**Modification Acceptance Letter
(MAL)
for Approved Meters and Devices**

AG-0529 Rev. 3/ AG-0529 Rév. 3

Gas Chromatograph

ATCO
3055-37 Avenue NE
Calgary, Alberta
T1Y 6A2

Figure 1: Typical Nameplate / Plaque signalétique typique

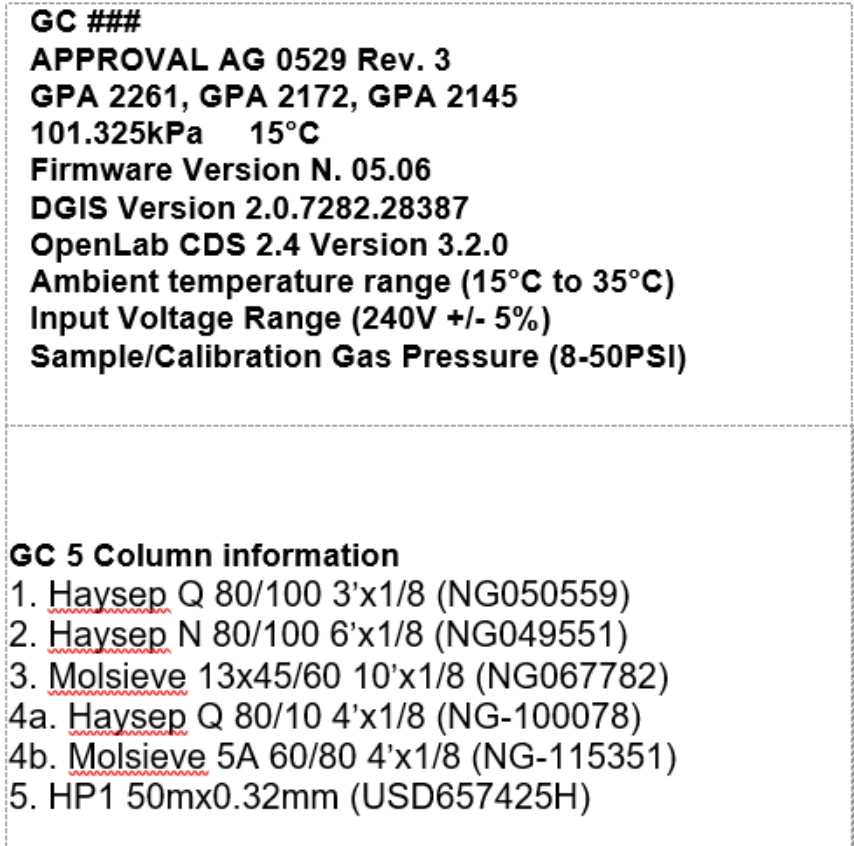
The typical nameplate in Figure 1 below is to replace Figure 1 in the approval.

La plaque signalétique typique de la figure 1 ci-dessous remplacera la figure 1 de l'approbation.
